**SITE PATRIMONIAL REMARQUABLE  
SPR D'AURILLAC**

**AIRE DE VALORISATION DE L'ARCHITECTURE  
ET DU PATRIMOINE**

**MODIFICATION n°2**

**NOTICE DE PRESENTATION DE LA MODIFICATION n°2**

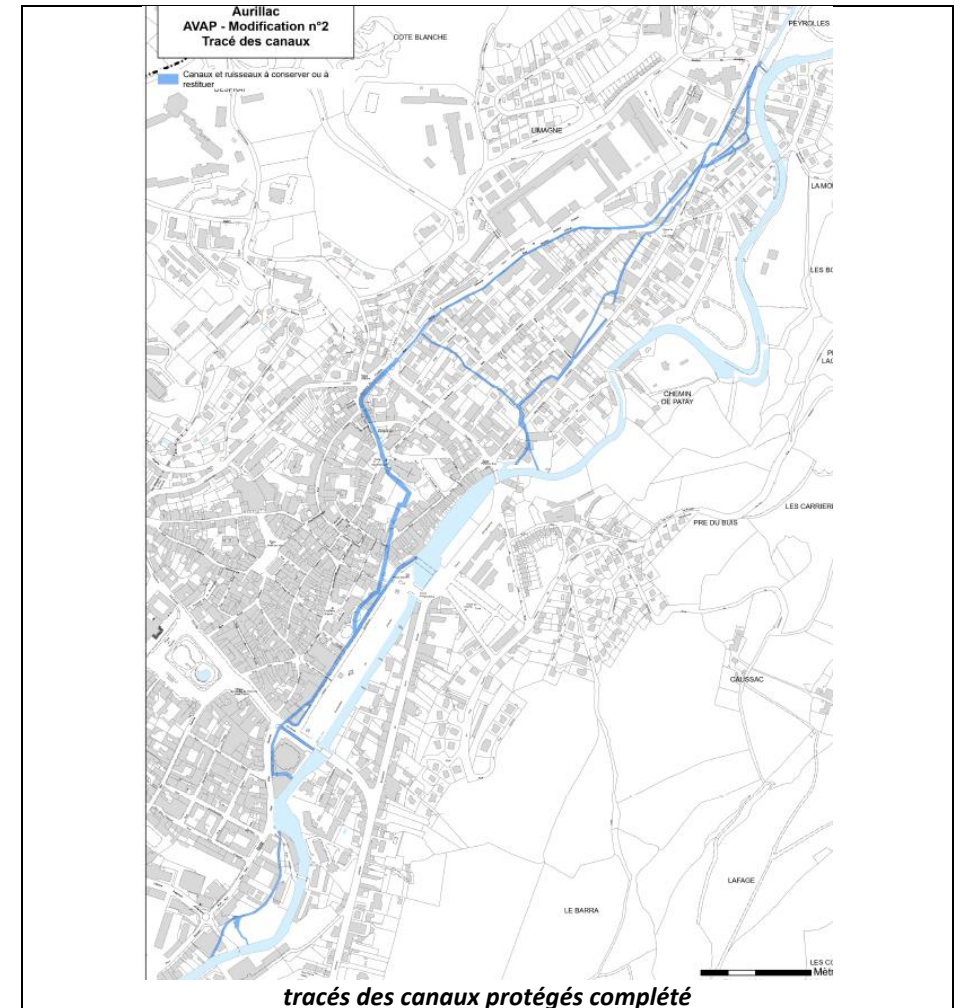
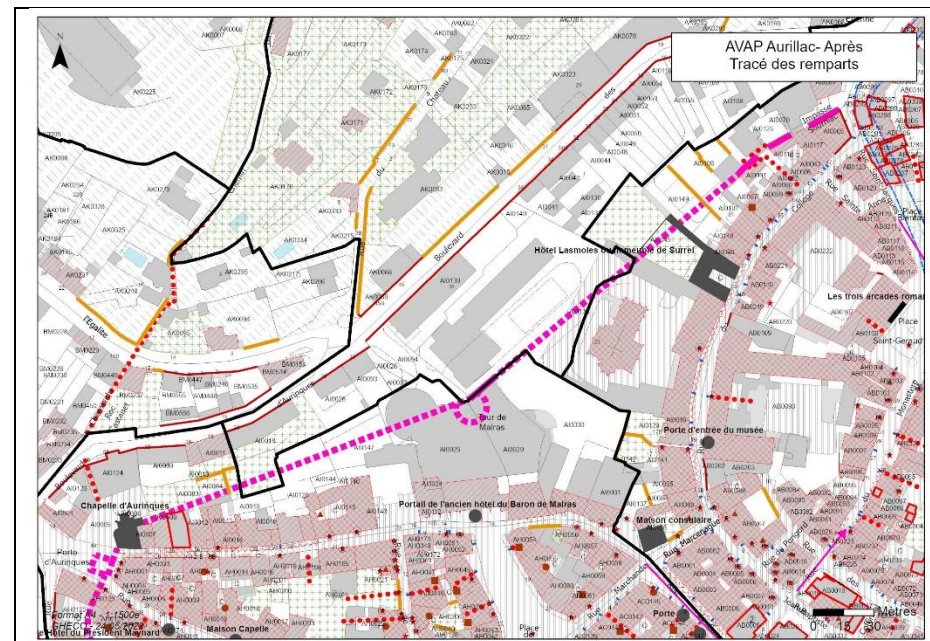
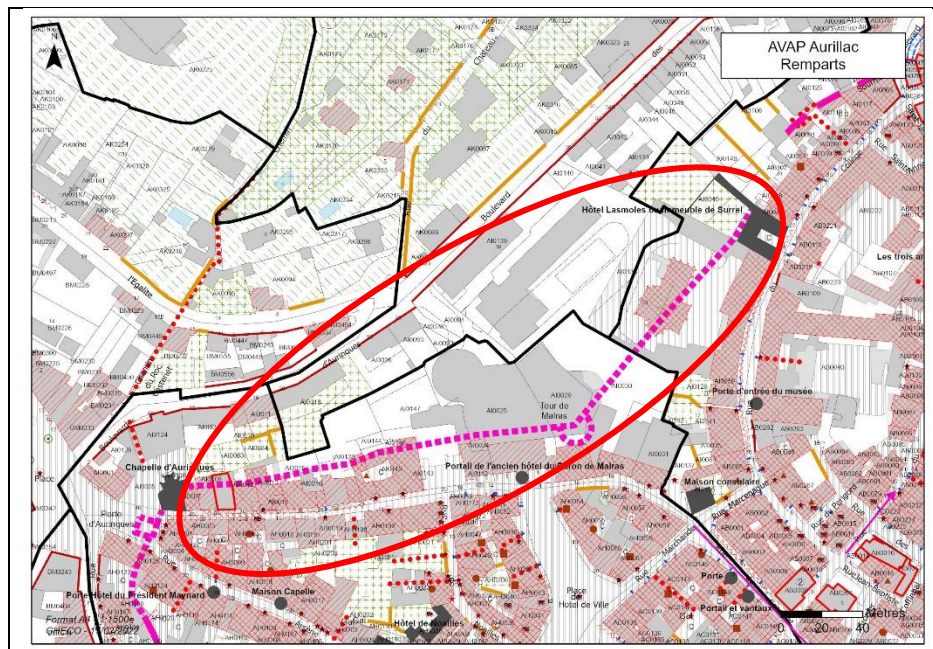
La ville d'Aurillac a cartographié, sur la base de plans de détail de canaux aériens et souterrains, la carte des canaux (services technique ville Aurillac, 2013).  
On constate que cette carte complète les tracés de canaux inscrits au plan d'AVAP.

Il s'agit d'une mise à jour patrimoniale : ajout / ajustement des canaux

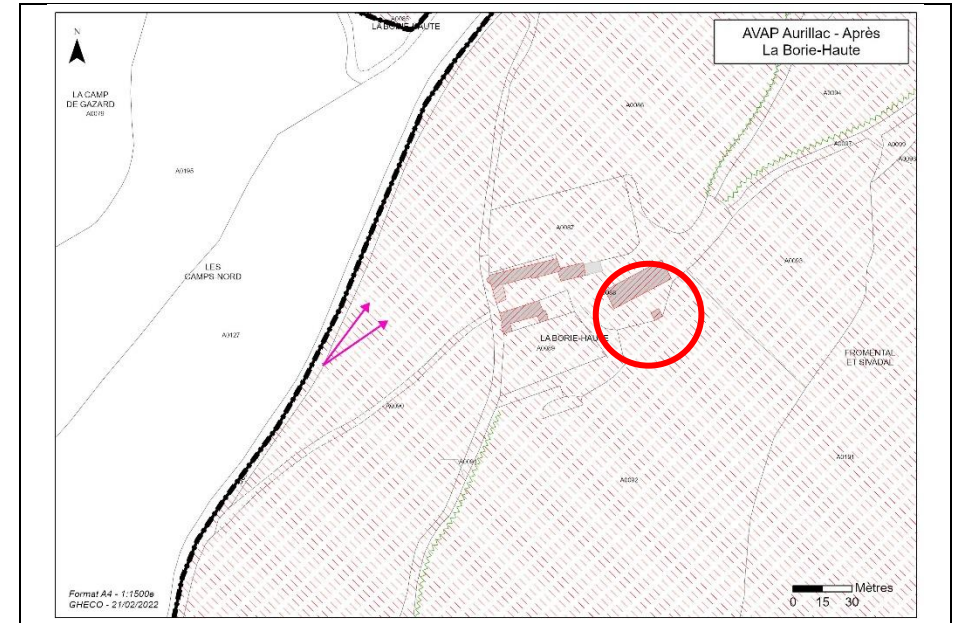
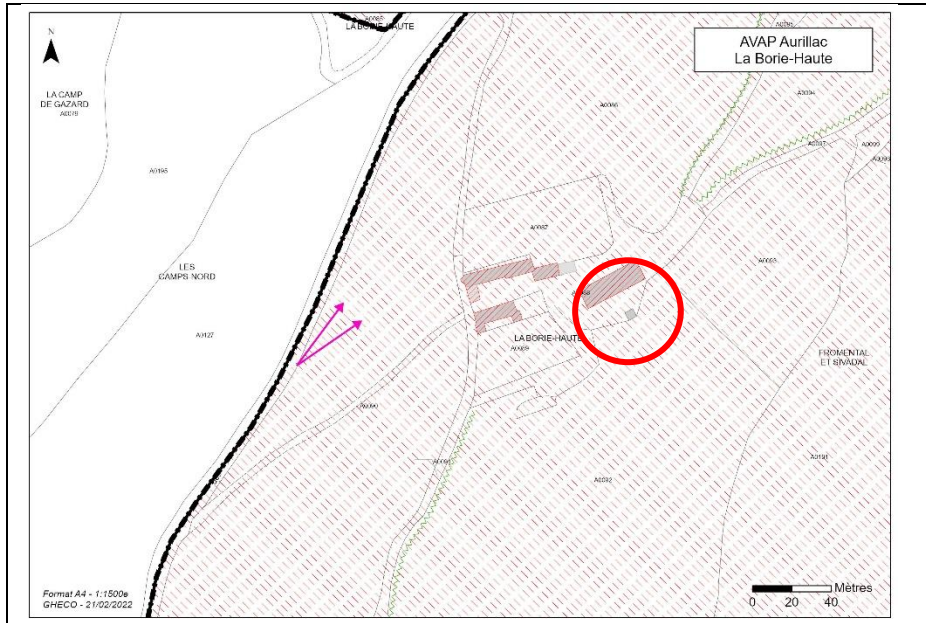
Suite à des études et diagnostics complémentaires sur les traces de remparts et muraille de la ville, l'UDAP demande de compléter et corriger le plan réglementaire.

Le plan est complété :

- corrections/compléments de la trame « traces supposées de remparts »
- ajout d'une trame « muraille bâtie »

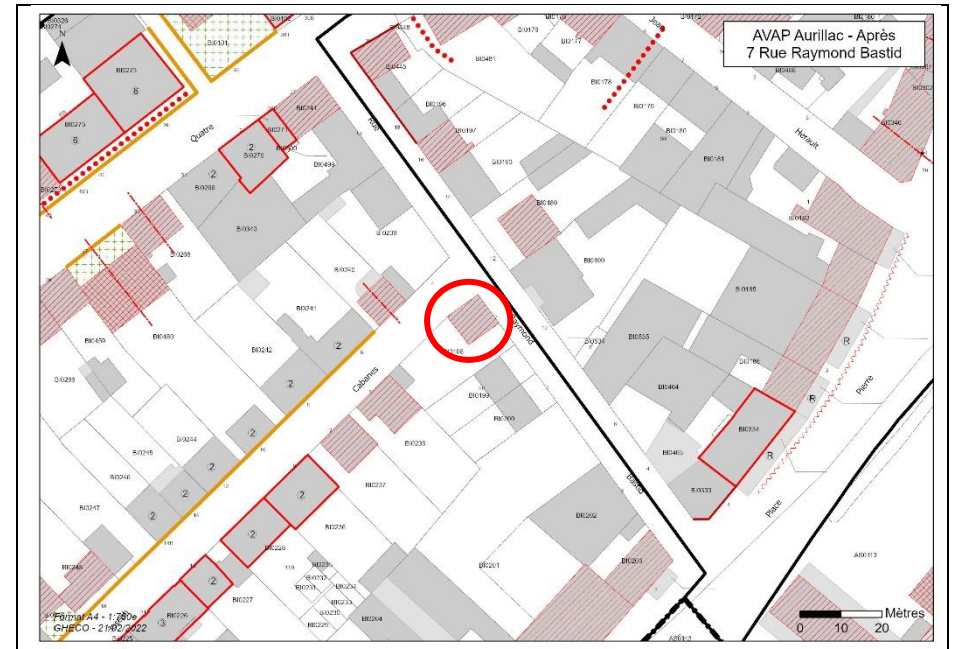
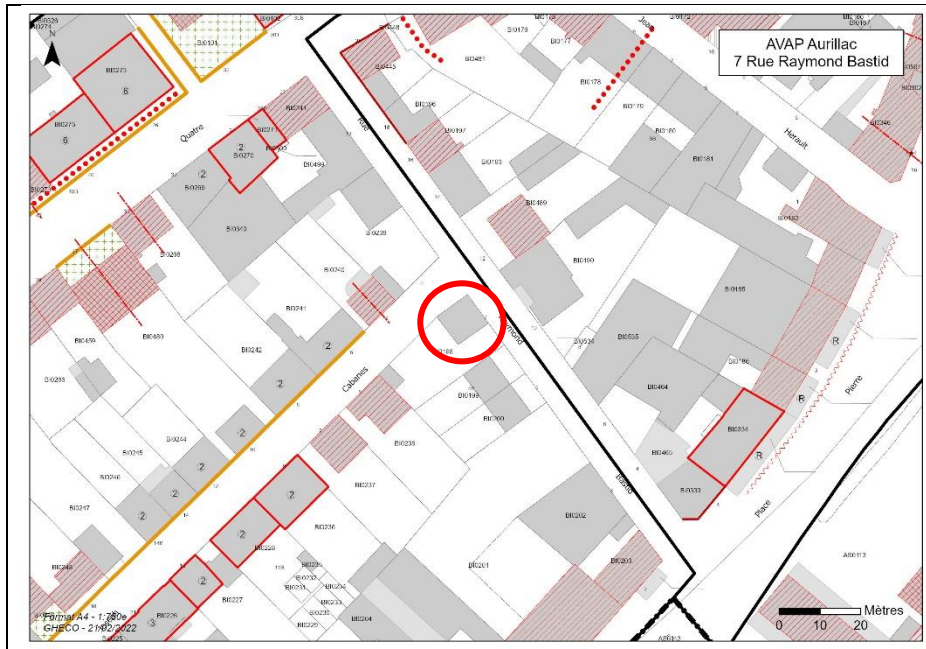
Il s'agit d'une mise à jour patrimoniale :

Le plan est complété :

- ajout de la protection en 2<sup>e</sup> catégorie du bâti « pigeonnier »
